Contribution du Collectif Cycliste 37,

au Dossier de demande de Déclaration d'Utilité Publique (DUP)

pour la réalisation de la 1^{ère} ligne de tramway de l'agglomération tourangelle

Juillet 2010

Planche 8-5

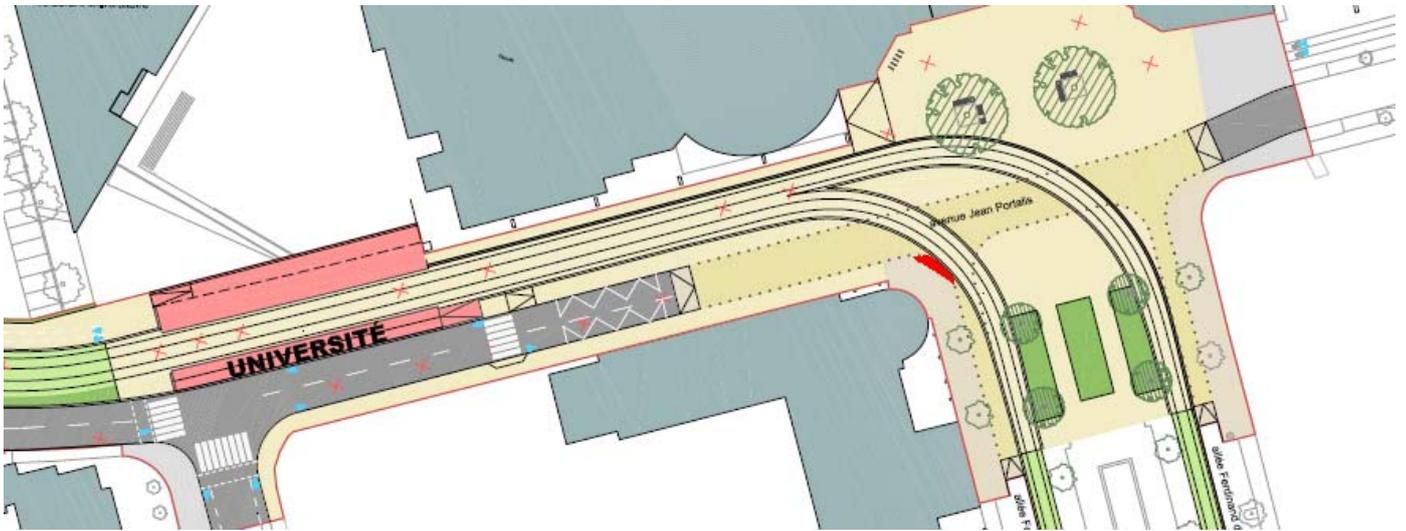
Même remarque que précédemment, le CC37 demande des pistes cyclables séparées sur l'allée Ferdinand de Lesseps, les emprises publiques étant suffisamment large pour cela.

A défaut, le CC37 demande des bandes cyclables sur les chaussées de circulation et que la partie centrale du mail de l'allée Ferdinand de Lesseps soit traitée en aire piétonne, et donc autorisée aux cyclistes roulant au pas, les cyclistes peu expérimentés ou plus fragiles s'y sentant plus en sécurité. Dans ce cadre, des traversées cyclables doivent être aménagées à chaque extrémité, en respectant les angles de sécurité entre la direction des cycles et celle des rails, en particulier à l'extrémité ouest pour rejoindre l'allée Ferdinand de Lesseps au nord de la plateforme, sur laquelle une piste cyclable devrait être créée.

A l'extrémité est (devant la faculté de Droit), un dégagement en largeur doit être prévu entre le trottoir et la gorge du rail, d'une largeur minimale de 1,5m, pour éviter les chutes de cyclistes venant de la partie nord de l'avenue Jean Portalis et tournant à droite vers l'allée Ferdinand de Lesseps.

Planche 8-6

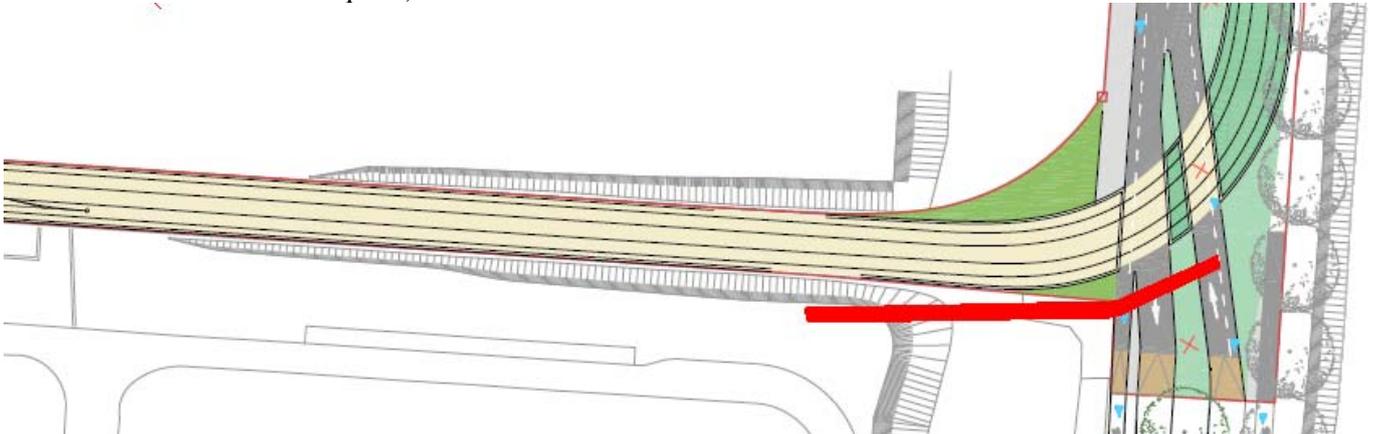
Le CC37 demande que soit aménagée une liaison directe entre les pistes cyclables de l'allée Ferdinand de Lesseps et de l'avenue de Pont Cher, afin de permettre une liaison directe entre le quartier de Deux Lions (notamment le centre commercial de l'Heure Tranquille) et Joué lès Tours.
